HVIDBOG

LOKALPLAN NR. 1171

BOLIGOMRÅDE ENGDRAGET
TIDSELBJERGET, SLAGELSE

AUGUST 2017

Bilag 1 og 2: vedlagt er tegning over området med omtalte vej C-D

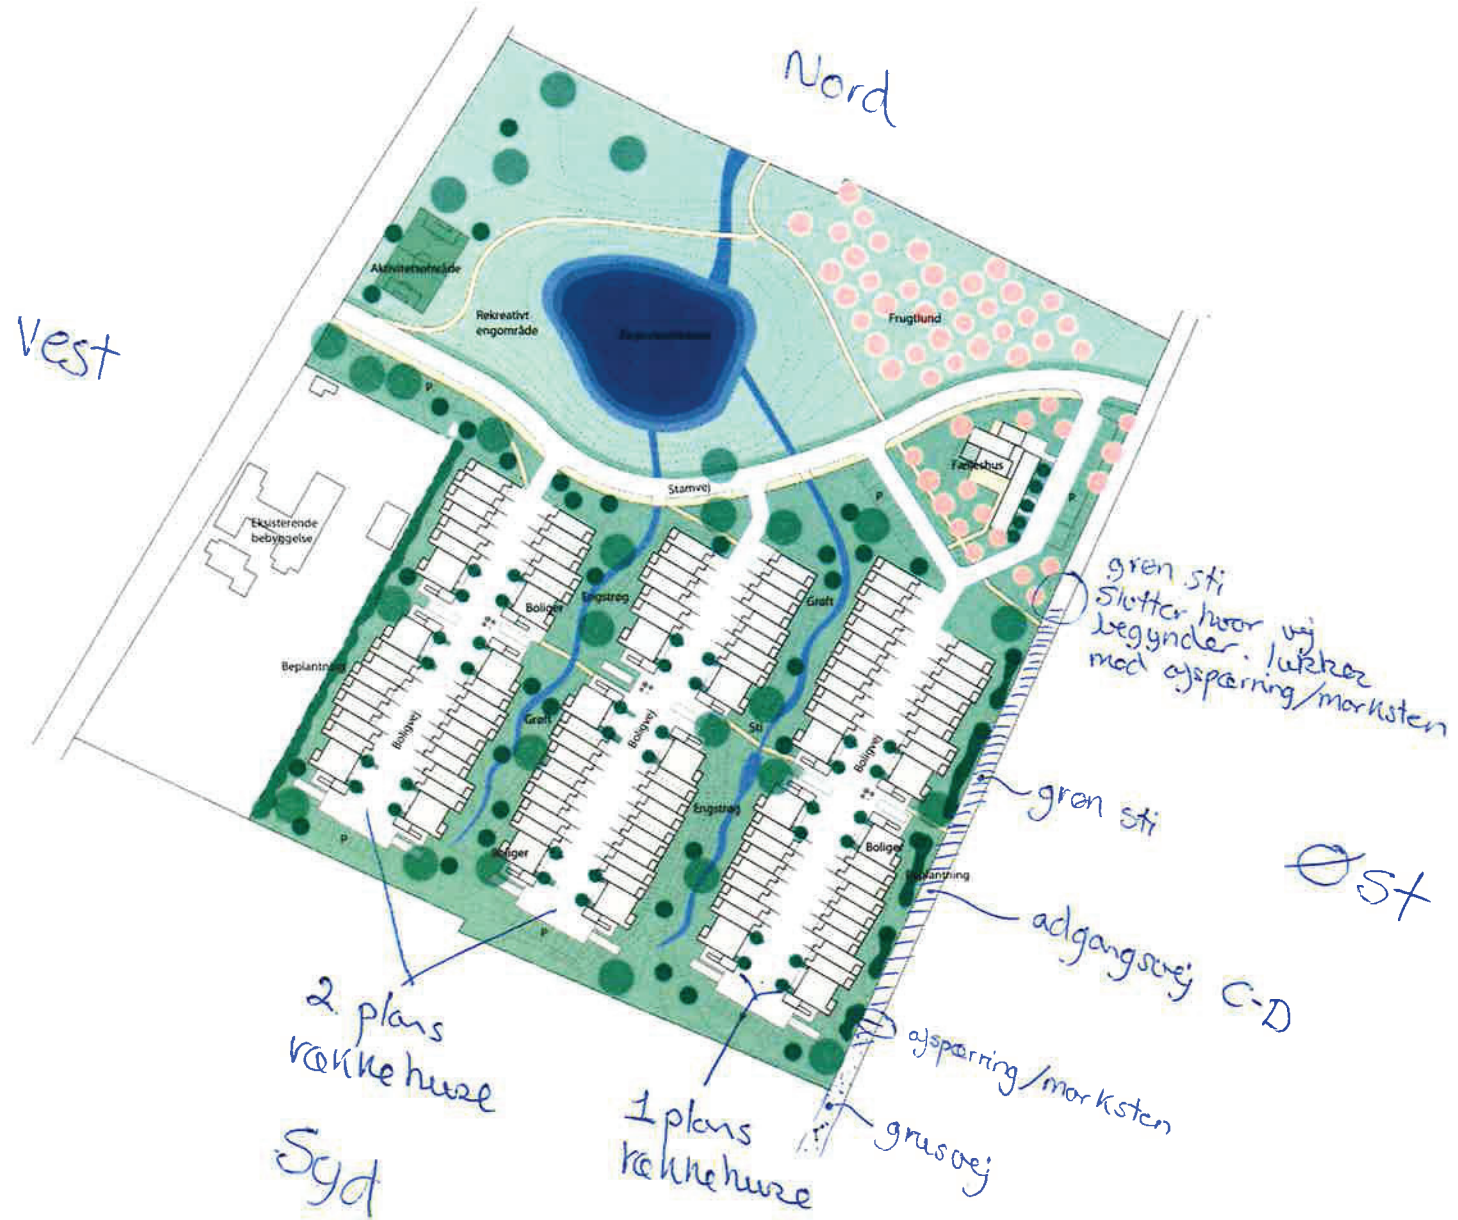
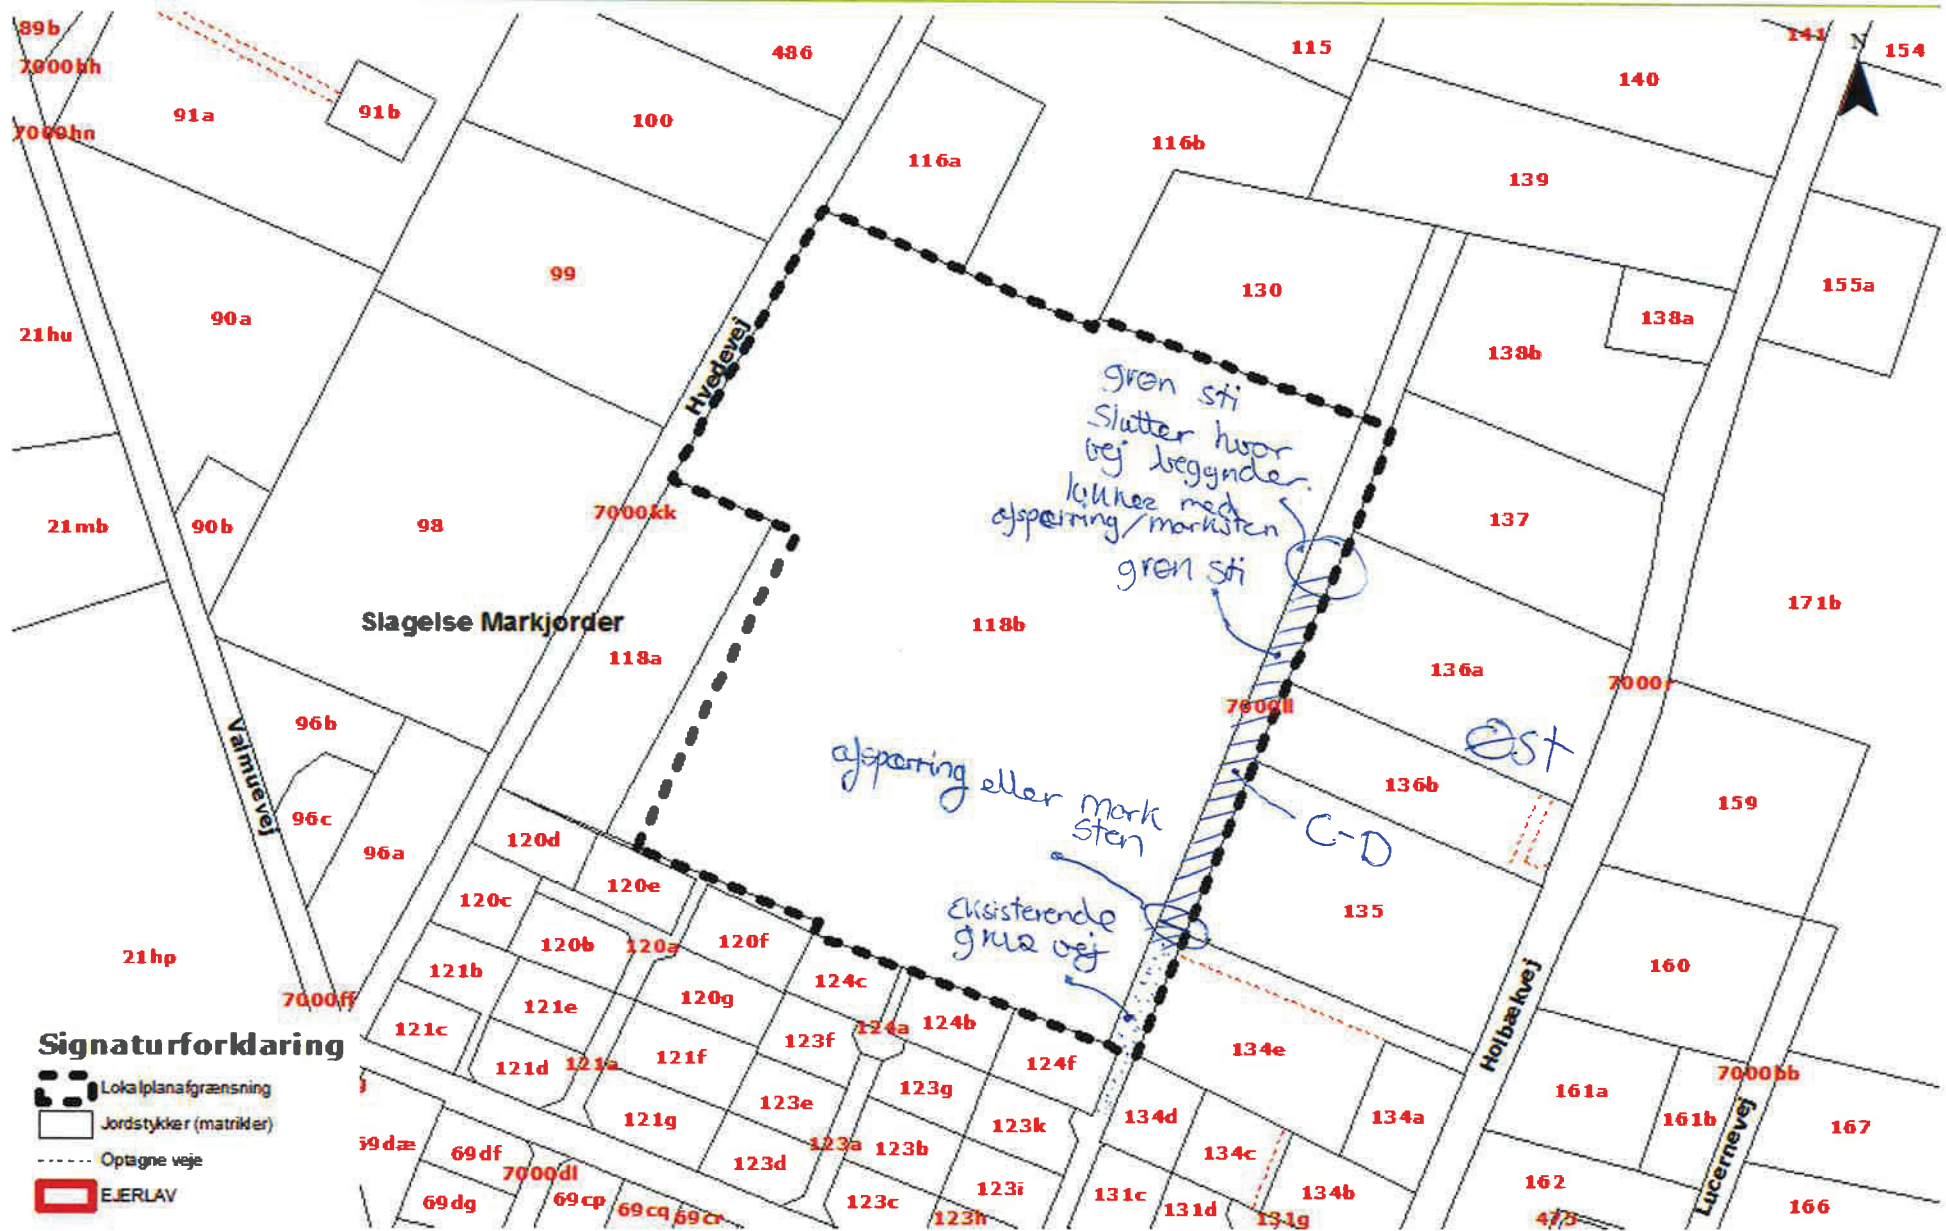
Skal bakkedraget i vest planeres og jorden flyttes mod øst, vil det være hensigtsmæssigt at opfører boligblokken mod øst i et plan, og de øvrige højere liggende i to plan, da dette vil være med til at fremhæve landskabets bakkede karakter. Se bilag 1.

Vedr. adgangsvеjen C-D finder vi det hensigtsmæssigt at den bevares som den er d.d. i dens nuværende form hvor grusvej går over i den grønne sti og derved er bindelæd mellem den eksisterende bebyggelse omkring Valmuevej og de rekreative områder i de nye bebyggelser og dermed sikre en børnevenlig adgang til området.

Vi vil foreslå at man sætter en afspærring eller store mark sten ud for skellet mellem Valmuevej 18A og Holbækvej 39 således at kun gående/cyklister kan komme igennem og derved bevare den grønne sti som der er der i dag.

Derved bevares noget af det eksisterende grønne, og som vi allerede har beskrevet bibeholdes der derved et bindelæd mellem det eksisterende og det nye område via denne grønne sti. Se bilag 1 og 2.

Afkortning af vejstrækning C-D betyder, at der ikke er behov for en afspærring som foreslået. Det betyder også, at der i den endelige lokalplan gives mulighed for vejbetjening af ejendommen Valmuevej 18A via stikvejen Valmuevej 14-26.

Planafdelingen indstiller: I kortbilag 2 vises den afkortede vejstrækning C-D. Der tilføjes desuden en vejstrækning E-F i lokalplanområdets sydøstligste hjørne ud for stikvejen til Valmuevej samt et udlæg til sti mellem vejstrækningerne C-D og E-F. I bestemmelserne foretages ændringer af § 5.2 om adgangsveje og § 5.5 om stier med tilføjelse af henholdsvis vejstrækning E-F og udlæg af sti:
